改善箇所説明図

基準不適合発生箇所

対策ハーネス取り付けの場合

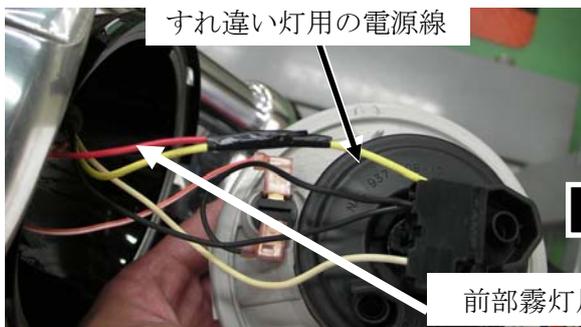
前部霧灯用ハーネスにおいて、設計過程における配線方法が、走行用前照灯点灯時に前部霧灯を点灯できない仕様になっている。

全車両確認後、該当するものは前部霧灯の配線に、対策ハーネスの追加、もしくは配線加工を行う。
